築地中央市場跡地再開発 環境影響評価書案の問題点 Part 2

糸長浩司

NPO法人エコロジー・アーキスケープ 理事長

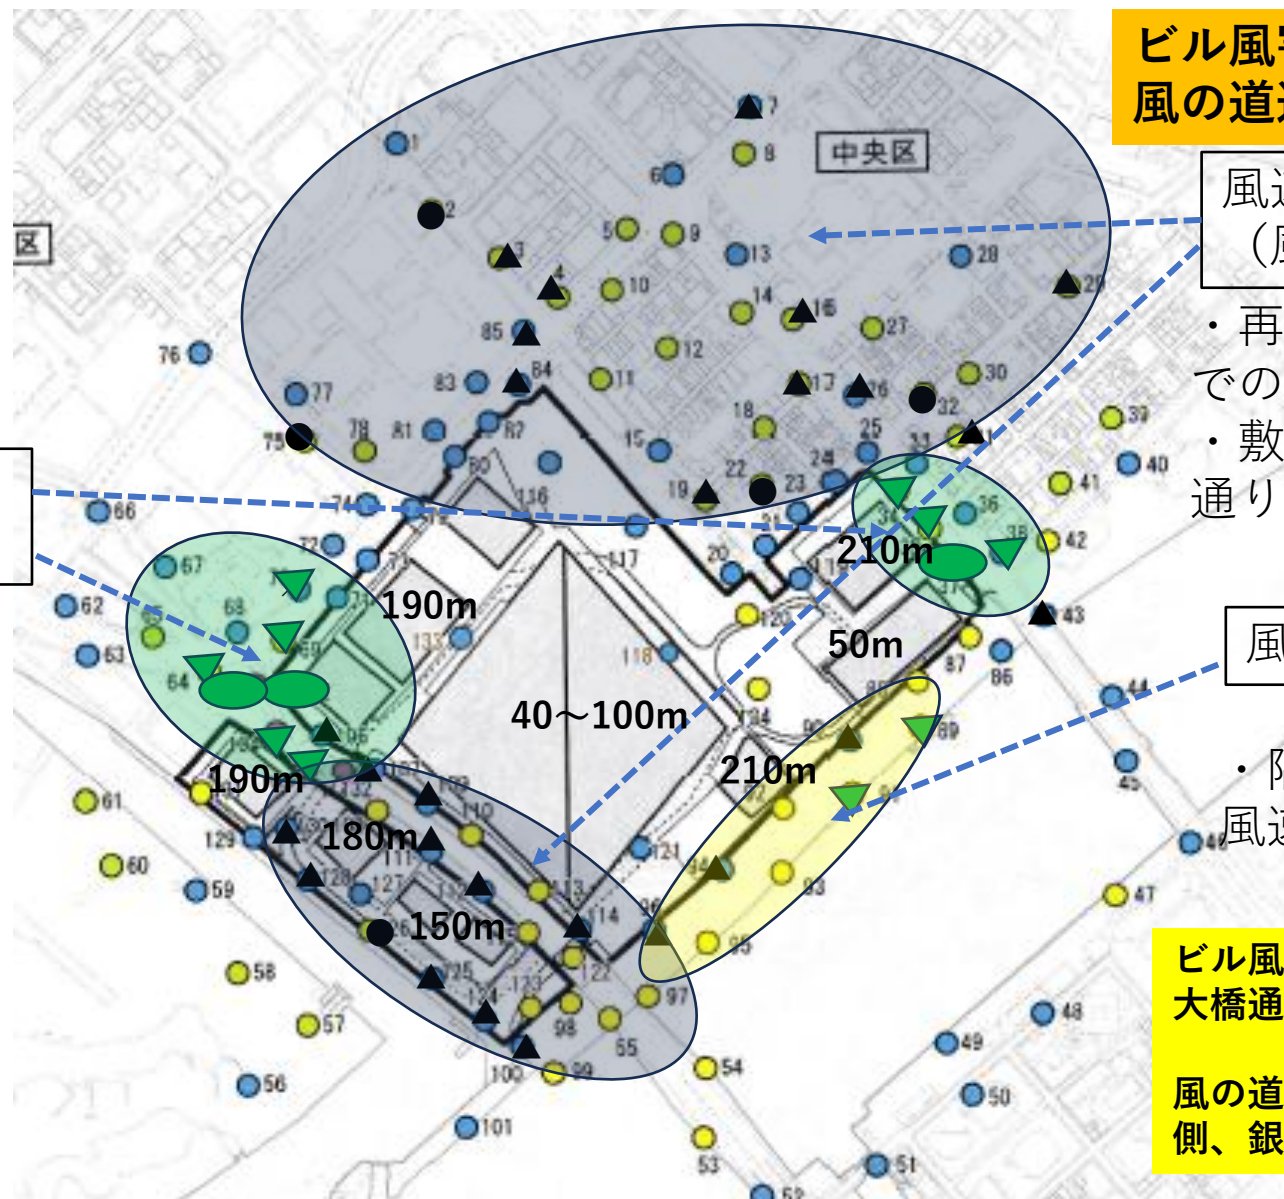
地表面流出量の 予測の問題点

①工事後の地表面流出量は

約4.9 → 約5.2m³/s
 現況を全て舗装として流出係数を0.85と高めにしている。
 全て緑地であれば、流出係数は、0.3～0.4程度で半分となる。2.46m³/s
 → 開発後は5.2m³ と地表面流出量負荷が倍以上となる。

②地下に9,500m³のタンク想定。5.2m³/sのピーク流入が続いて約30分間は耐えられるがそれ以上ではアウト。
 計算のステップ ai算定

1時間あたりの総水量：5.2m³/s × 3,600秒 = 18,720m³、敷地面積（m²換算）：19ha = 190,000m²

1時間あたりの雨量（mm）：18,720m³ ÷ 190,000m² = 0.09852...m = 約98.5mm/h

※この計算は、降った雨が地面に染み込まず、すべてそのまま流出する（流出係数＝1.0）と仮定した場合の「実効雨量」です。市街地のアスファルト舗装（流出係数 0.8～0.9）を考慮すると、**実際の気象上の降雨強度は 110～120mm/h 程度に達している可能性があります。**

★線状降水帯は3時間～6時間か → 地下の雨水タンク9500m³では耐えられず、敷地外の都市下水に排水。

★**内水面氾濫対策としての防災としては、敷地地下に $9,500 \times 3 = 28,500\text{m}^3$ の雨水貯留槽の設置し上を広場**

図1 風の道の遮断とビル風害の位置図（資料編の風速・風向データの加工、糸長浩司）
 ビル風エリアは、敷地の西隅（環二と新大橋通りの交差点）と東隅（晴海通り）
 風の道の遮断は、再開発敷地の北側、銀座エリアと、南の超高層ビルの下

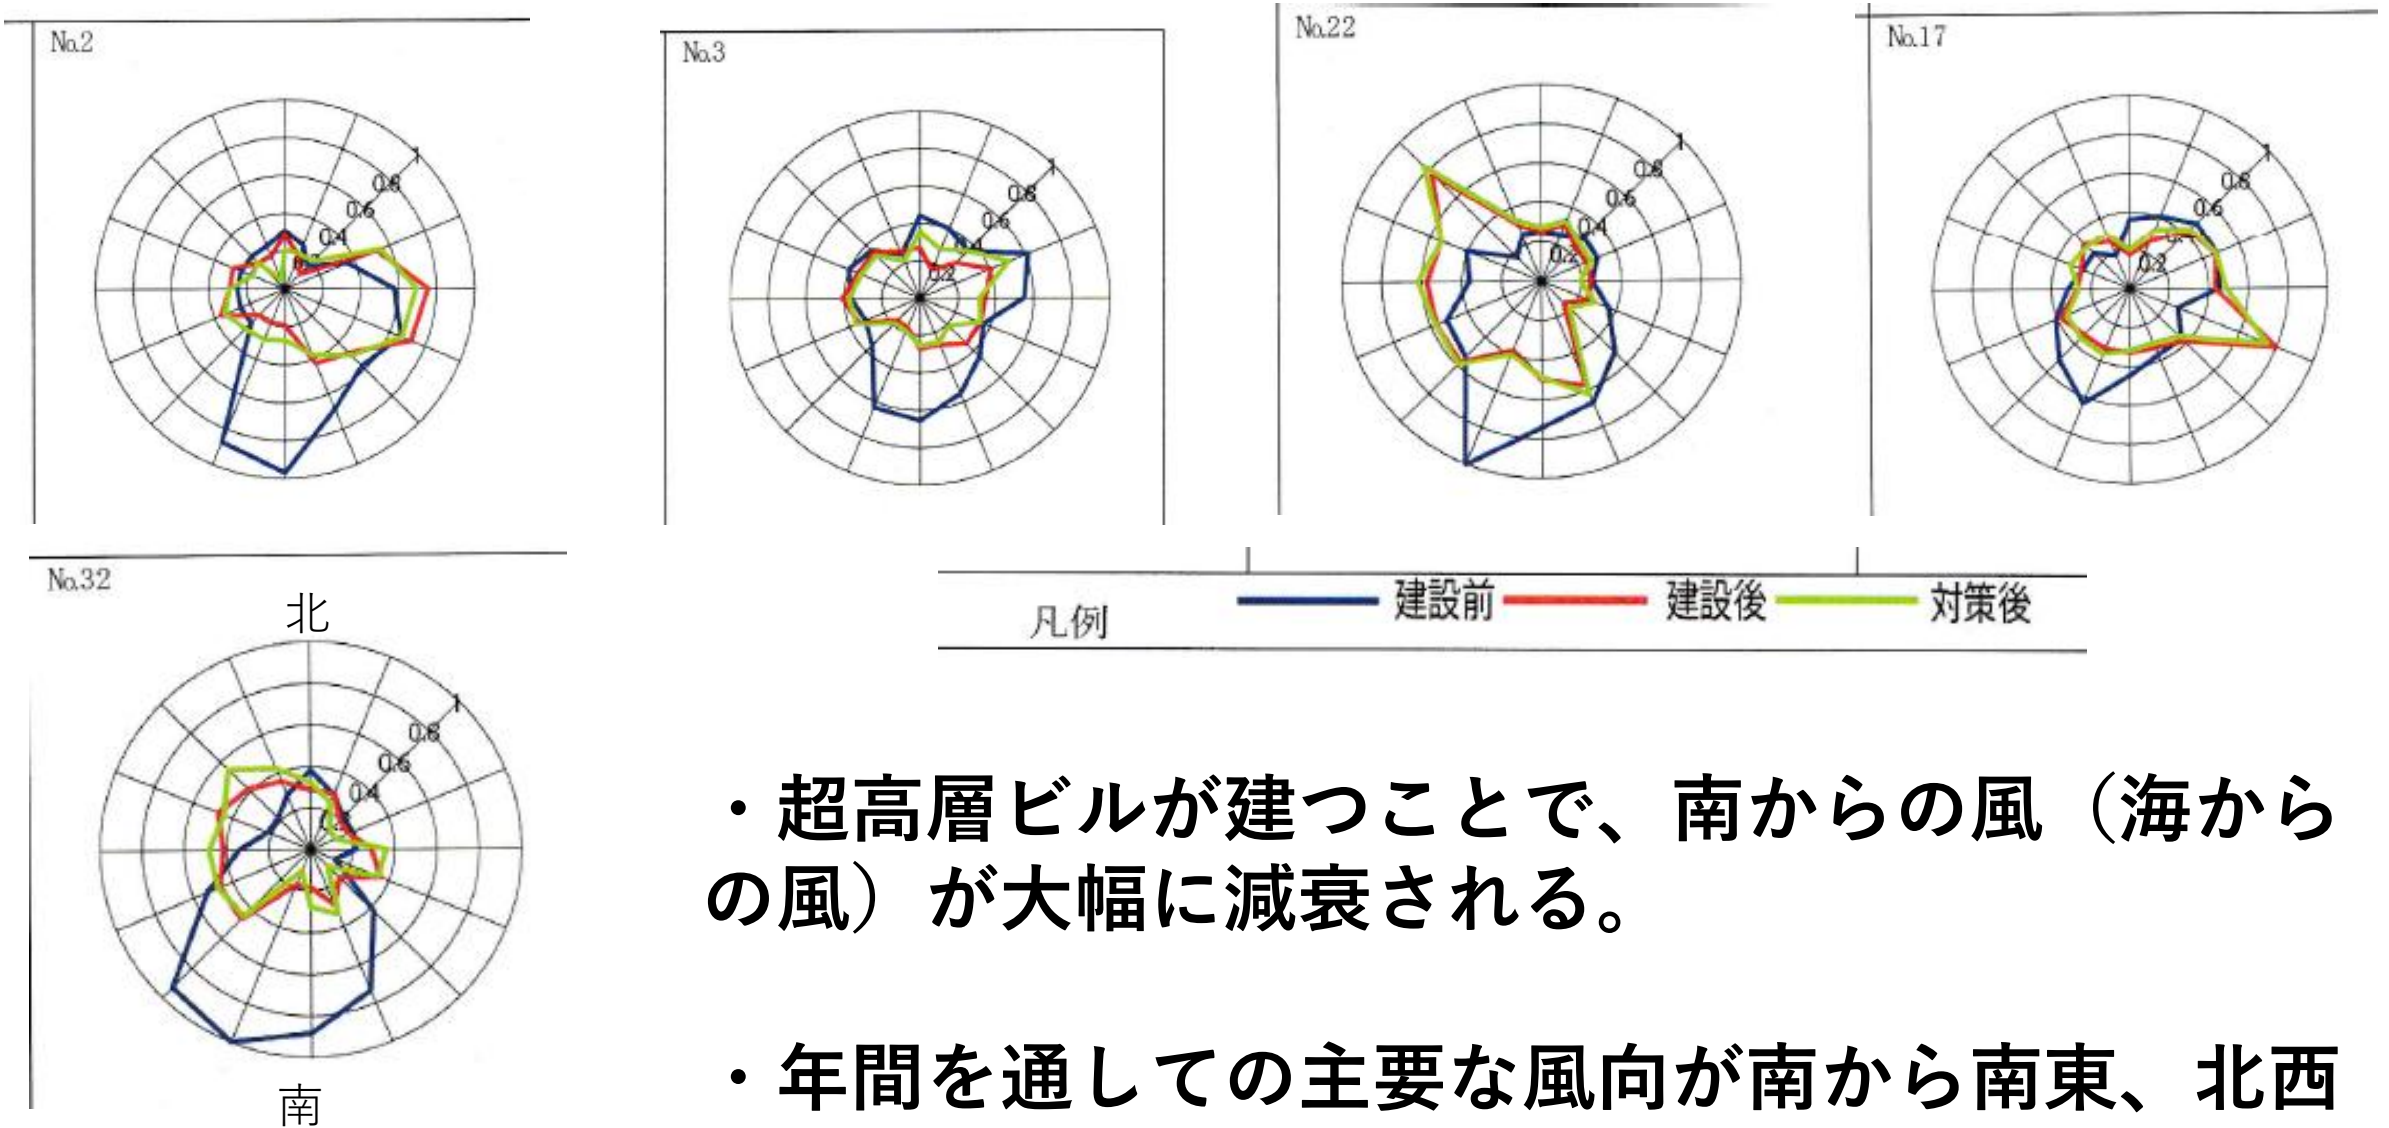
- ・ 超高層ビルに挟まれた敷地北西角のエリアのビル風害
- ・ 敷地の晴海通り側のビル下のビル風害

- ・ 再開発敷地の北側、銀座エリアでの風の道の遮断
- ・ 敷地南西の超高層ビル下と環二通りでの風の道の遮断

- ・ 隅田川に面した川辺の風速の混乱

ビル風エリアは、敷地の西隅（環二と新大橋通りの交差点）と東隅（晴海通り）

風の道の遮断エリアは、再開発敷地の北側、銀座エリアと、南の超高層ビルの下
